INTERPELACJA

w sprawie konieczności uzupełnienia i korekty rozwiązań projektowych dotyczących przebudowy ulicy Widnichowskiej oraz wyjaśnienia braku konsultacji społecznych.

4. Przejście dla pieszych przy sklepie „Pierot” i pizzerii „Costa Gargano” – konieczność wykonania przejścia z zachowaniem możliwości parkowania

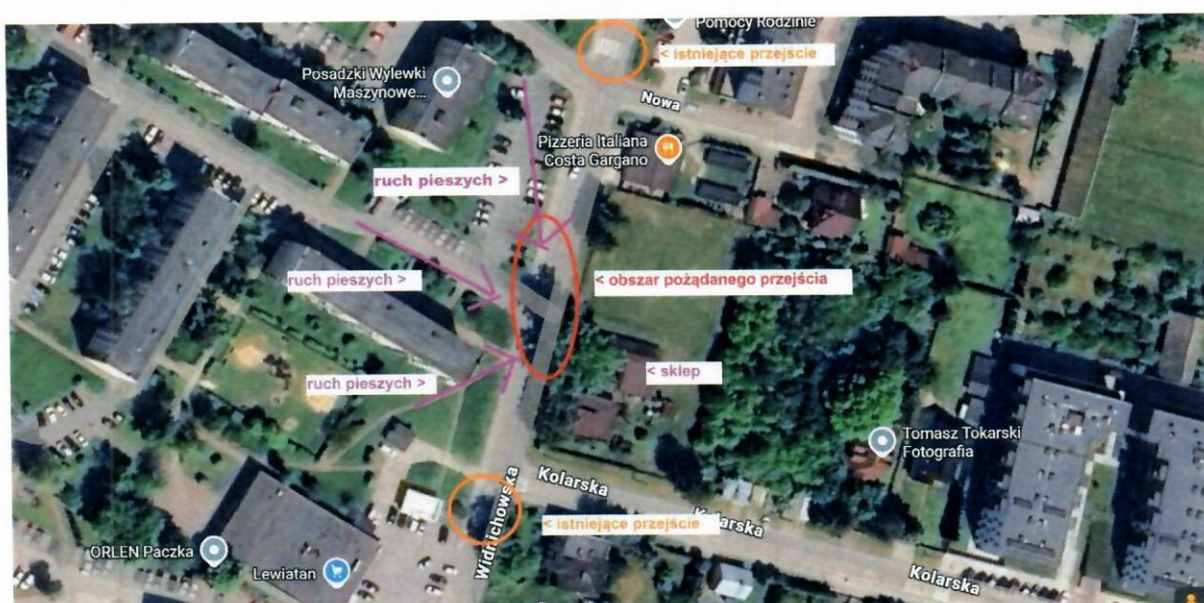
W swojej odpowiedzi wskazał Pan, że nie można „wynieść” przejścia, którego nie ma”. Zgadzam się – dlatego mieszkańcy oczekują wykonania przejścia w ogóle, nawet w klasycznej formie, skoro jest to naturalny ciąg pieszy łączący osiedle ze sklepem i pizzerią.

Dodatkowo w tym miejscu od lat funkcjonuje praktyka parkowania samochodów dwoma kołami na chodniku, co jest istotne dla lokalnej mobilności i obsługi klienta.

1. Czy w projekcie zostanie uwzględnione zwykłe przejście dla pieszych w rejonie sklepu „Pierot”?

2. Czy przejście zostanie zaprojektowane w sposób umożliwiający dalsze parkowanie dwoma kołami na chodniku, przy zachowaniu bezpieczeństwa pieszych? Takie rozwiązanie jest w mojej opinii konieczne.
3. Czy projektant może przewidzieć rozwiązania kompromisowe, takie jak:
 - o przesunięcie przejścia o kilka metrów,
 - o korekta krawężników lub linii rozgraniczających chodnik,
 - o wyznaczenie zatoki równoległej do jezdni?
4. Jeśli nie – proszę o przedstawienie konkretnej analizy, która uzasadnia brak możliwości pogodzenia obu funkcji.
